Modifications de projet suite aux réunions avec DDTM et CACPL :

Courrier de demande de retrait de permis du 27/03/2023

Courrier de demande de compléments au dossier d'autorisation environnementale du 05/04/2023

Site existant
Q100
Buse existante suffisante

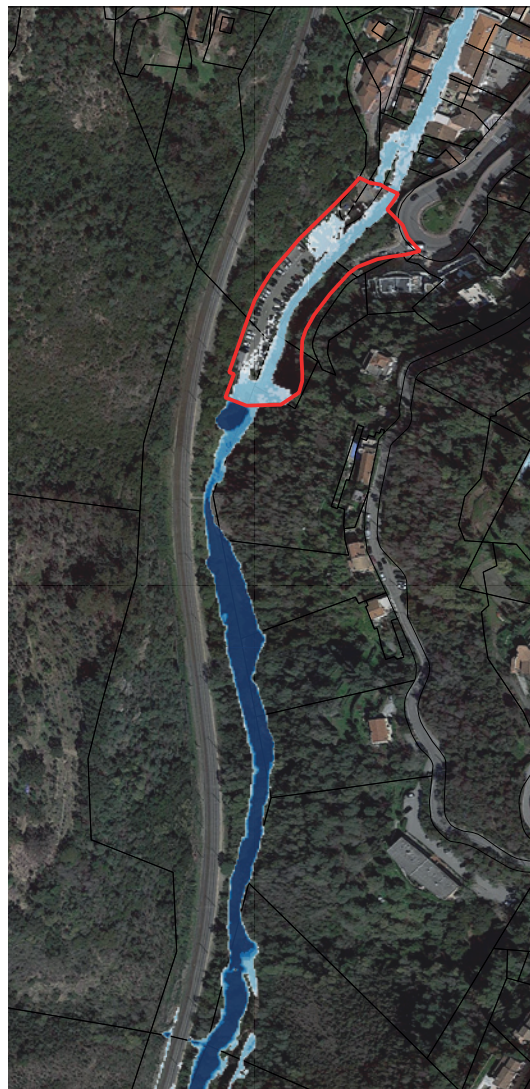
- le dossier de permis de construire transmis le 2 février 2023 ne comporte pas d'étude d'impact
-> l'étude d'impact a été déposée le 21/12/2022
- niveau du RDC situé sous la cote d'implantation théorique telle qu'il résulte de l'étude hydraulique
- demande de PC16 (formulaire de prise en compte de la RE2020)
 - > le permis a été déposé en Juin 2022 (RE2020 applicable à partir de Juillet 2022)
 - > local communal et maison de l'estérel de type L = non soumis à la RT 2012
 - > locaux chauffés inférieurs à 50m² dans les étages = non soumis à la RT 2012

Déblais / remblais PHASE 1

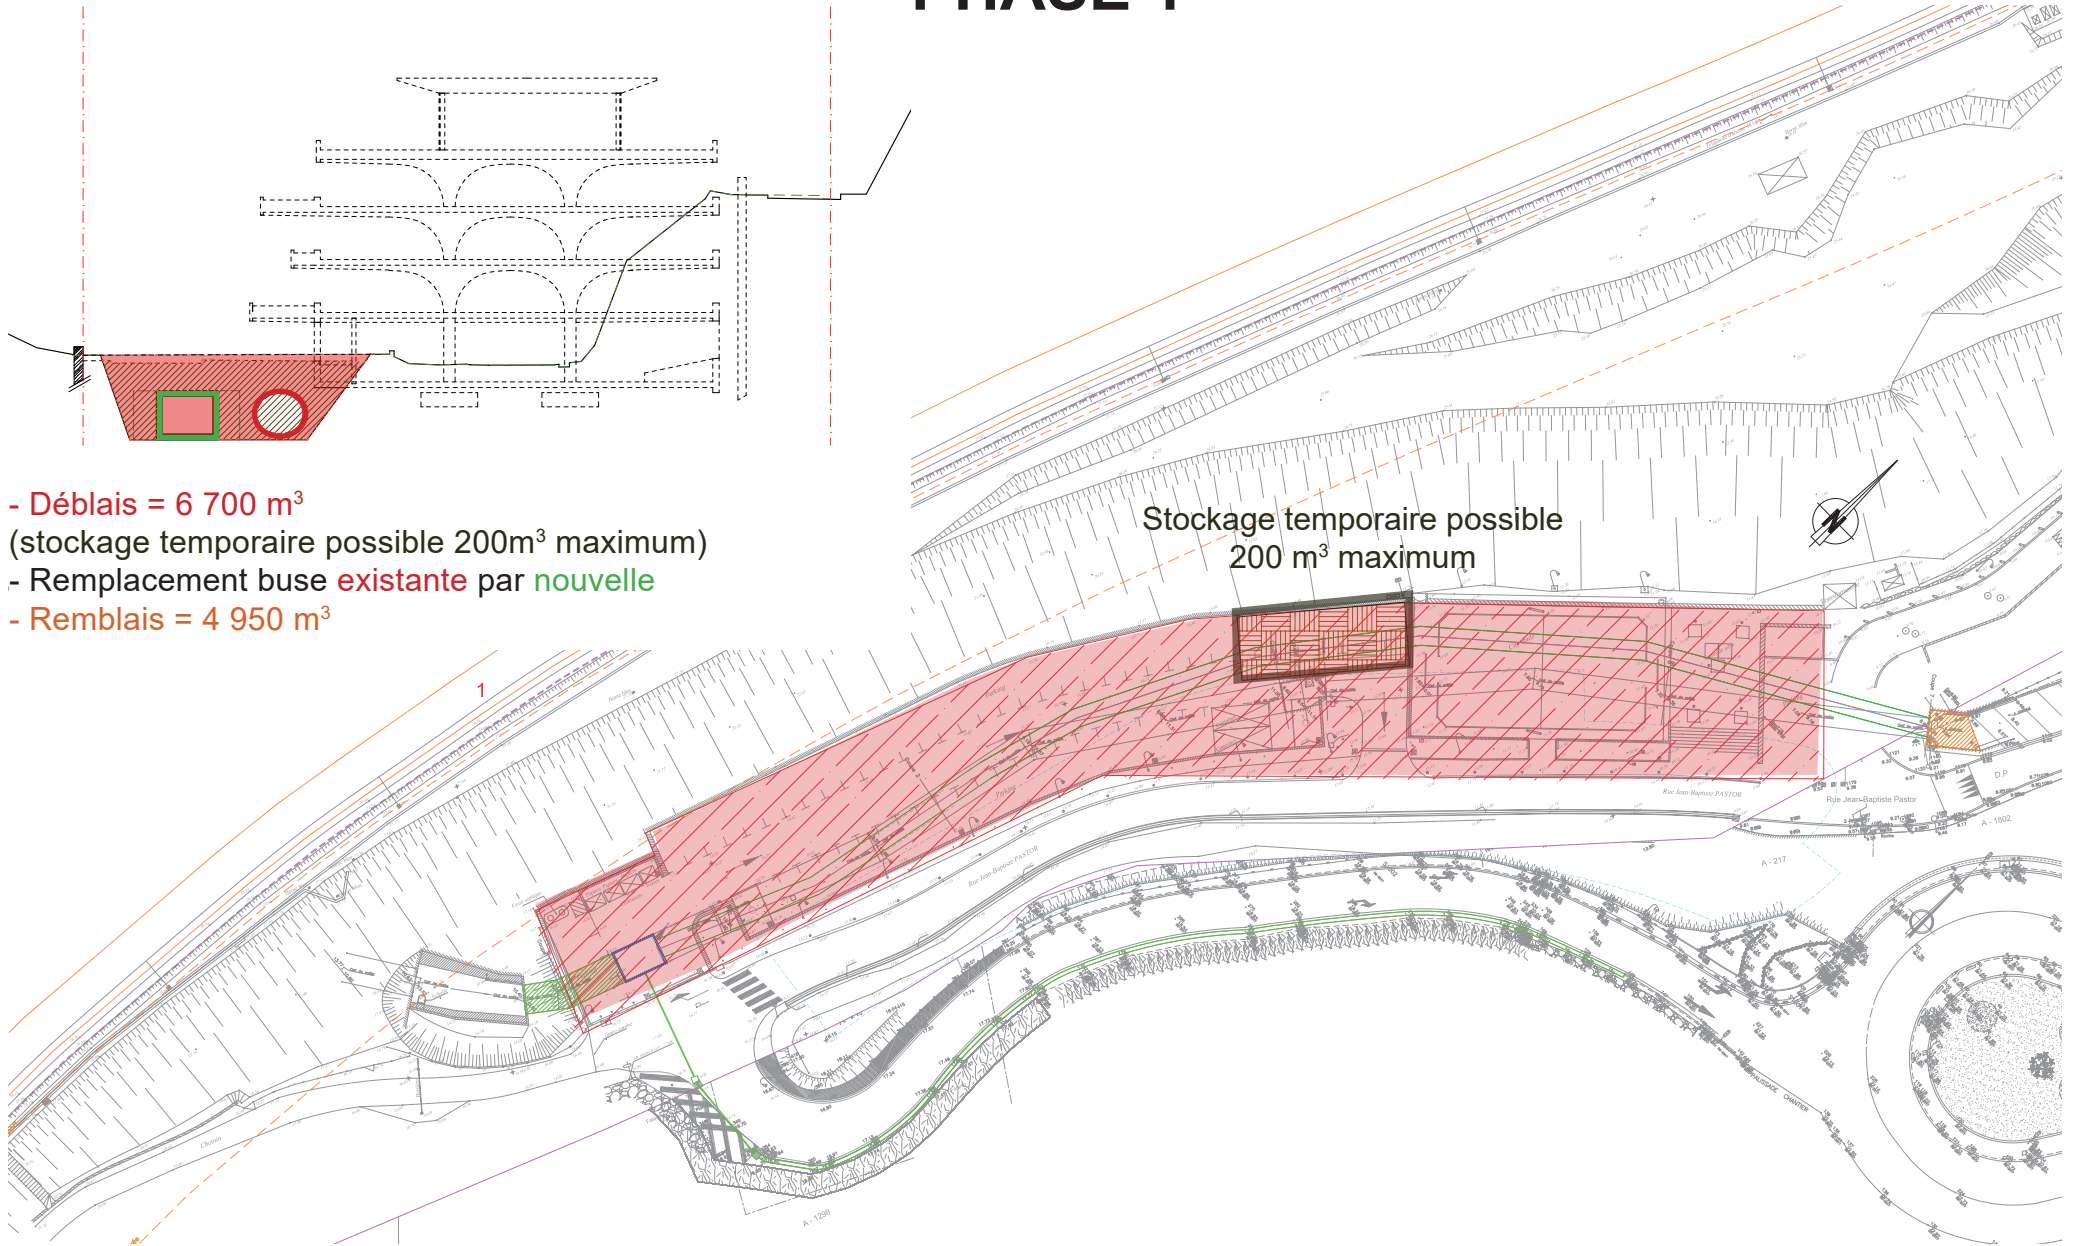
- *précision des déblais / remblais des travaux dans le lit mineur*

- Déblais = 6 700 m³
(stockage temporaire possible 200m³ maximum)
- Remplacement buse **existante** par **nouvelle**
- Remblais = 4 950 m³

Localisation Tunnel Souterrain (buse)

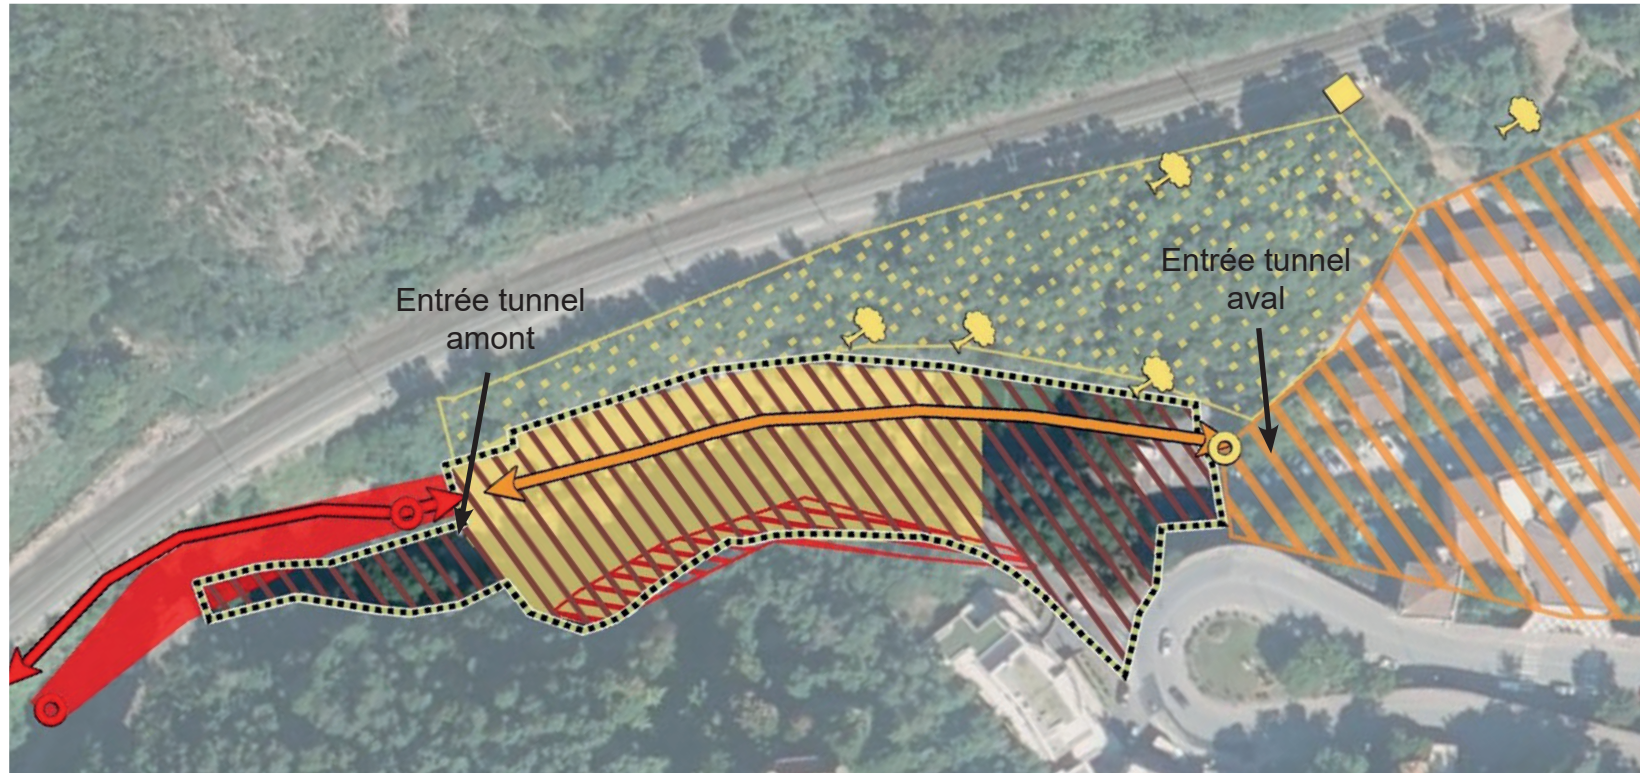
- *préciser la localisation du tunnel souterrain (chiroptères)*
- *préciser les mesures compensatoires pour limiter l'impact sur la faune (hémidactyle verruqueux ...)*
- *ajouter une mesure compensatoire pour protéger les stations de renoncule à petite fleurs (Ranunculus parviflorus)*

Mise en défens des zones abritant potentiellement l'hémidactyle verruqueux

Station de Renoncule
dans emprise projet
(espèce non protégée)

- accompagnement avant travaux (validation barrières HERAS)
- sensibilisation personnel chantier
- 1 passage jour + nuit dans l'année
